Mission régionale d'autorité environnementale

**Avis délibéré sur le projet de centrale photovoltaïque
porté par la société Radiance Energy
Commune de Connerré (72)**

n° PDL 021101/AP

Plan de masse du projet final (page 6 de la pièce « Compensation zone humide » de juillet 2026) incluant un repositionnement de la haie sud, plus près du bâti existant

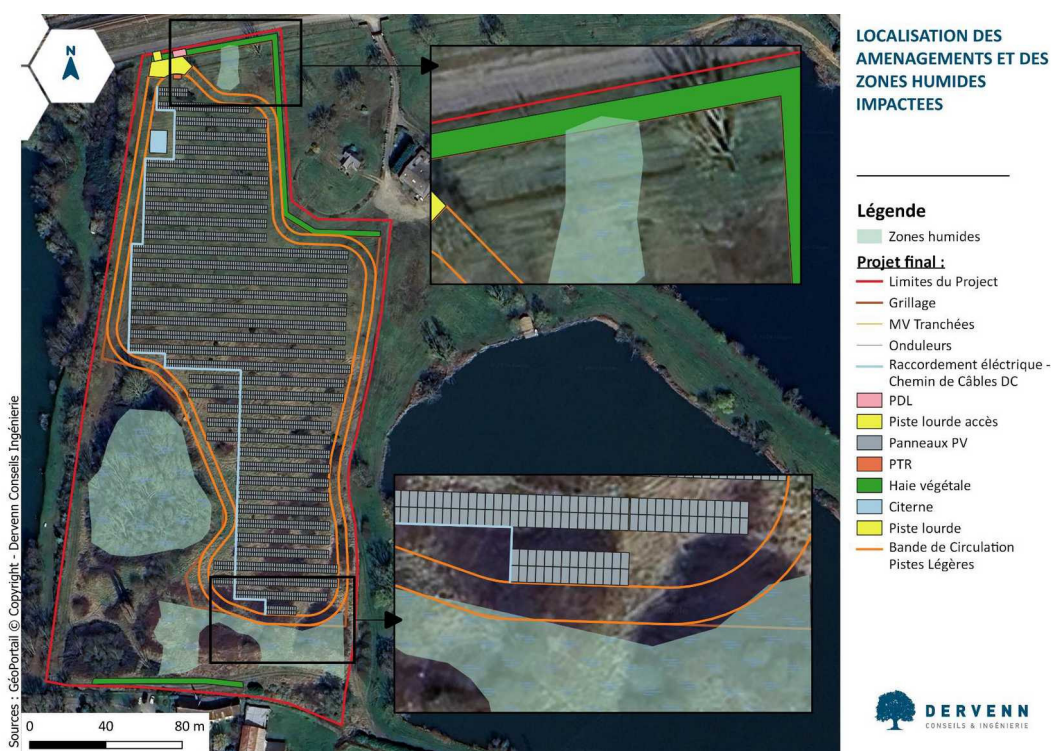
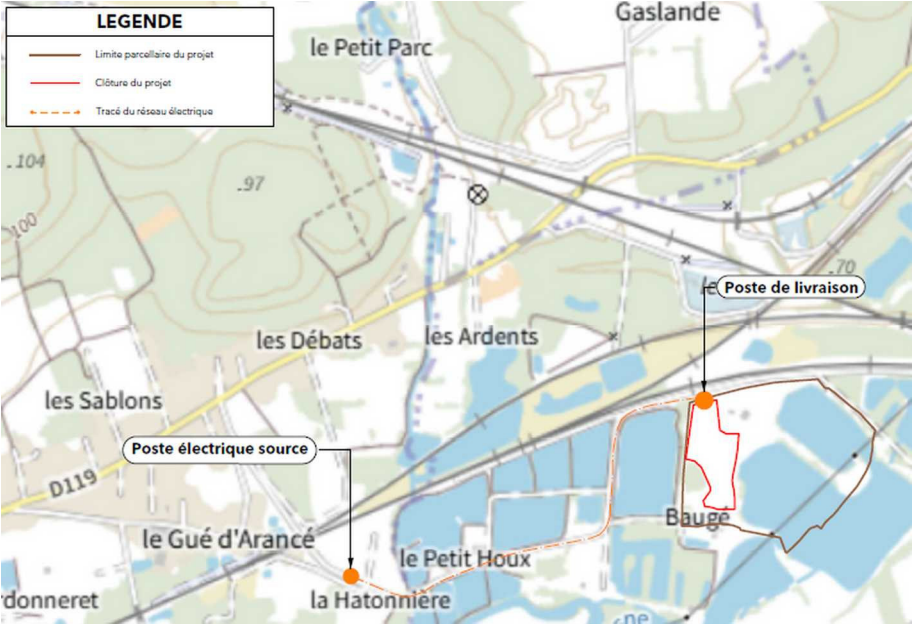
comportent ainsi des indications pour partie non concordantes avec les évolutions du projet et du dossier intervenues en 2025 et/ou 2026 ; même la pièce réglementaire PC2-1 « Plan masse du projet », datée quant à elle de juillet 2025, est désormais partiellement obsolète ;

Illustration extraite de la pièce « Compensation zone humide » version juillet 2026

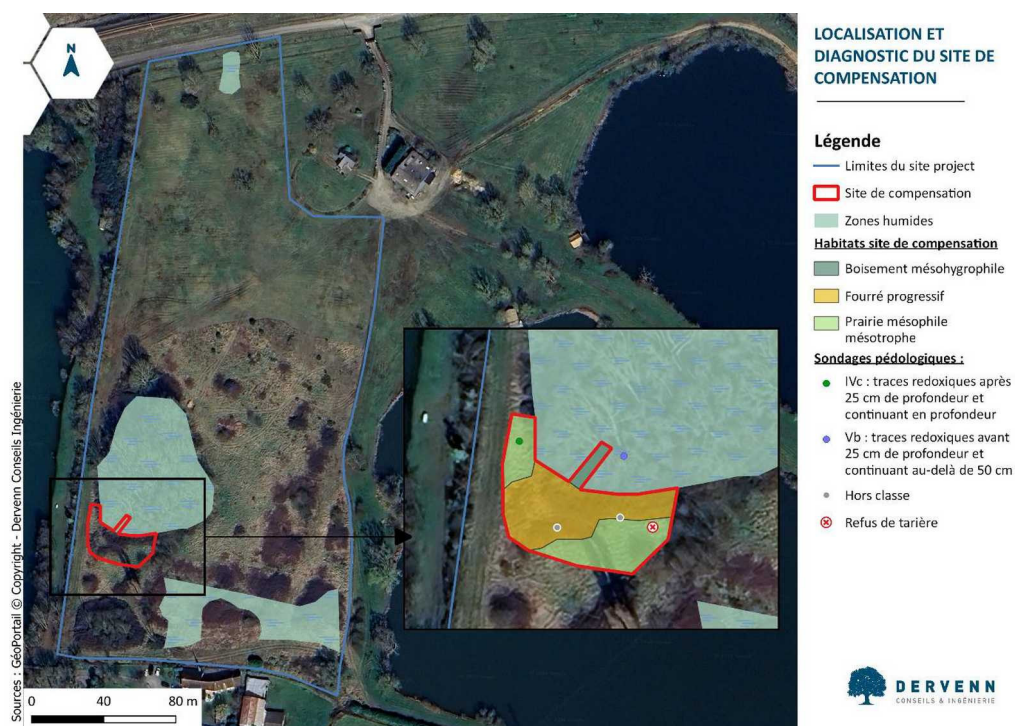
Cette annexe dédiée évalue les zones contributives des zones humides impactées et compensatoire. L'absence de représentation cartographique de ces zones contributives dans le dossier nuit à l'appréciation d'une bonne

L'annexe conclut qu'au terme de l'analyse conduite, l'équivalence fonctionnelle entre le site impacté et le site de compensation n'est pas obtenue. Cependant, le dimensionnement de la compensation (plus de 700 m² pour 21 m² impactés) permet selon le dossier de satisfaire aux prescriptions du SDAGE et du SAGE du fait d'un ratio surfacique (et non pas fonctionnel tel qu'indiqué par erreur en page 42/47) supérieur à 200 %.
